3^e prix : Boule

Atelier des architectes
Jacques Lonchamp
et René Froidevaux, architectes SIA,
Lausanne

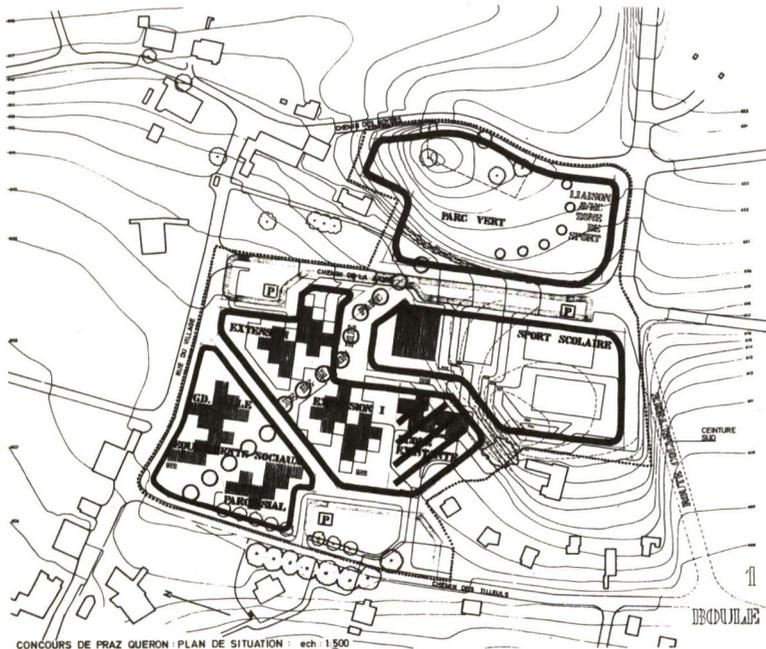
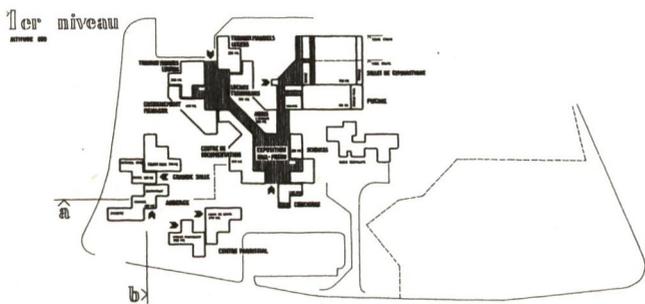
Il s'agit d'une variante, par rapport aux autres propositions, par laquelle l'auteur cherche à trouver une connexion intéressante entre la zone construite, selon le plan directeur de Romanel, et la zone verte qui l'entoure, en la faisant pénétrer à travers le secteur de Praz-Queron jusqu'à l'axe principal.

L'idée du plan directeur s'en trouverait ainsi renforcée. La volonté de cristalliser, en quelque sorte, des éléments de verdure, par des « plantations organisées », systématiquement et indifféremment, dans les places publiques, comme dans les espaces résiduels, rend difficile la concentration aux endroits propices à la vie animée de ce petit centre.

La dilution des éléments du selon la diagonale proposée, est plus une image qu'une possibilité réelle de créer par là une circulation animée.

La dilution des éléments du programme sur le terrain et l'échelle, en général surdimensionnée, des espaces résiduels, serait néfaste à une certaine densité indispensable à une vie urbaine. On s'étonne que l'arborisation proposée de la colline remplace, par des feuillus, les conifères caractérisant la silhouette actuelle. La solution des différents parkings implantés en des points névralgiques est judicieuse.

La situation de la salle de gymnastique, en relation directe avec les terrains de sport, est bonne.
